COMMUNE DE SAINT-GENIES-BELLEVUE

**Enquête publique préalable à la révision du Plan Local d'Urbanisme
du samedi 19 février 2022 9h au lundi 21 mars 2022 17h30**

RAPPORT D'ENQUETE

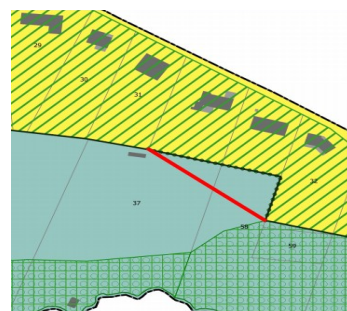
Une modification de la limite UMj3/N pourrait être retenue en cohérence avec celles des propriétés voisines pour un gain en superficie UMj3 de l'ordre de 1000 m². Cependant cette extension ne réglera pas le déficit d'emprise au sol résiduel. Quelle est la position du maître d'ouvrage ?

Je propose la modification portée en rouge.

Le découpage de la parcelle résulte également de la présence d'une zone naturelle stricte (Ns) sur la partie arrière. Il semble possible de modifier le contour de la zone car il est légèrement plus strict pour ce terrain que ceux plus à l'Ouest. Ce point sera étudié avant approbation du PLU, pour définir la nouvelle limite.

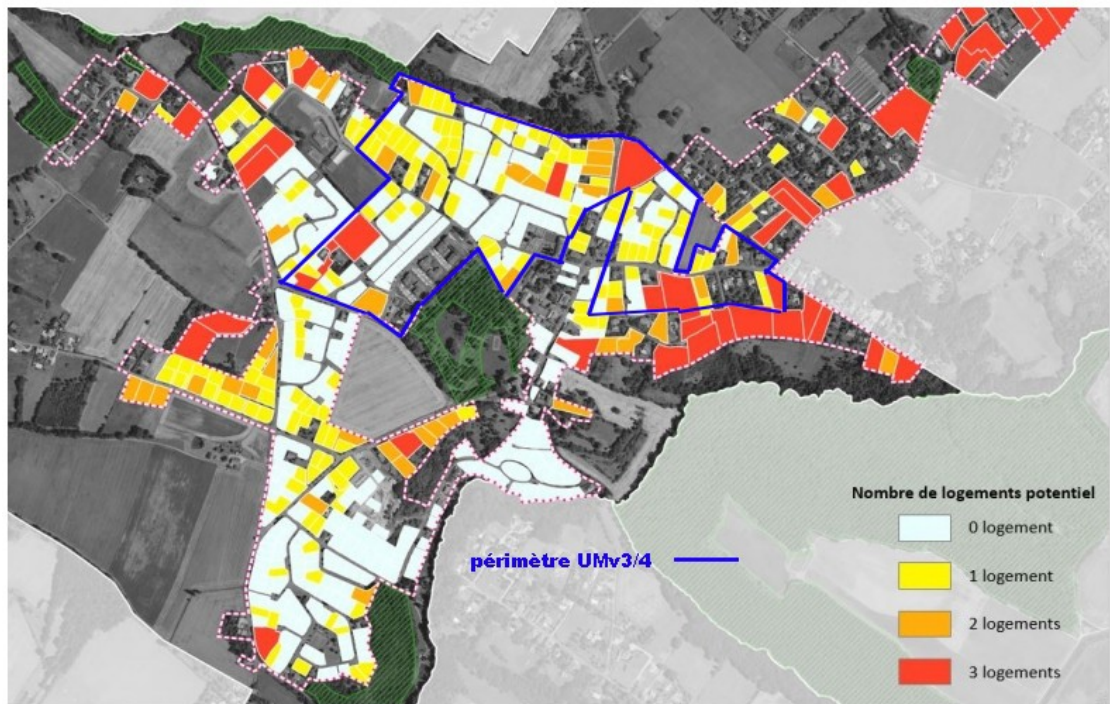
Qu'elle est la différence entre « densification autorisée » en UMv et « intensification par division parcellaire » en UMj. Comment l'interpréter au regard de l'expression « ces règles sont appréciées à l'échelle de l'assiette de l'ensemble du projet et non lot par lot » (art 4).

La dérogation offrant une constructibilité supplémentaire pour les terrains ayant consommé les droits distribués par le coefficient d'emprise au sol échelonné, permet de laisser des possibilités d'évolution raisonnable aux constructions existantes (rappelant que les piscines n'entrent pas dans le calcul de l'emprise au sol).

S'agissant de la mention « des règles qui sont appréciées à l'échelle de l'assiette de l'ensemble du projet et non lot par lot » est lié à l'application de l'article R.151-21 du code de l'urbanisme. En effet, cet article précise que les règles s'appliquent soit à l'échelle d'un projet soit à l'échelle de chaque lot (par exemple pour un lotissement de plusieurs terrains d'habitations, si la règle d'implantation par rapport aux limites séparatives s'appliquent à l'échelle du projet et non lot par lot, le recul à respecter par rapport aux limites séparatrices s'applique uniquement aux limites formant le périmètre du lotissement, la règle n'est pas applicable à chacun des terrains du lotissement). Le règlement de Saint-Geniès-Bellevue précise en introduction que les règles sont appréciées à l'échelle de chaque lot sauf mention contraire du règlement. En l'occurrence pour l'application de la règle d'emprise au sol maximale, la règle s'applique à l'échelle du projet. L'objectif est d'éviter le contournement de la règle et la réalisation de division de terrain pour repartir à zéro en terme de droit à bâtir et les maximiser. Ainsi, la règle s'appliquant à l'échelle du terrain, les projets de densification en plusieurs lots devront se partager les droits à bâtir résultant de l'application du coefficient d'emprise au sol, qui ont été cristallisés au moment de l'autorisation préalable (5 ans en cas de division parcellaire, et 10 ans en cas de lotissement).

Nombre de logements potentiels sur chacune des unités foncières bâties de maison individuelle

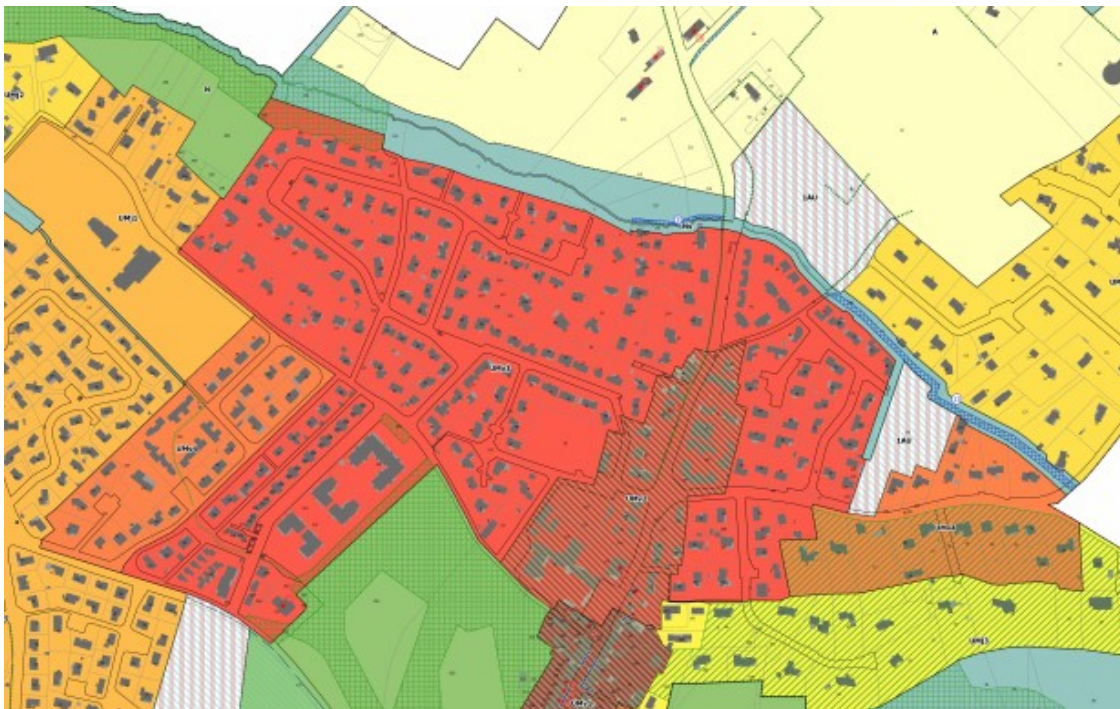
Les coefficients d'emprise au sol échelonné retenus en zone UMj aboutissent à des valeurs d'emprise autorisées inférieures aux emprises des constructions existantes sur les propriétés ce qui gèle toute possibilité de densification par division parcellaire. On délaisse ici l'objectif de la loi Alur à savoir d'encadrer la densité par une réglementation qualitative liée à la forme urbaine, implantation et dimension des constructions (gabarit-enveloppe), emprise au sol (la consommation de terrain par la construction), espaces libres (proportion de pleins et de vides) pour retomber dans un encadrement quantitatif constitué précédemment par les règles du coefficient d'occupation des sols et de la superficie minimale de terrain constructible.

Ce coefficient limite par ailleurs toute extension des constructions existantes à la valeur forfaitaire de 50 m² qui ne trouve aucune justification en zone urbaine.
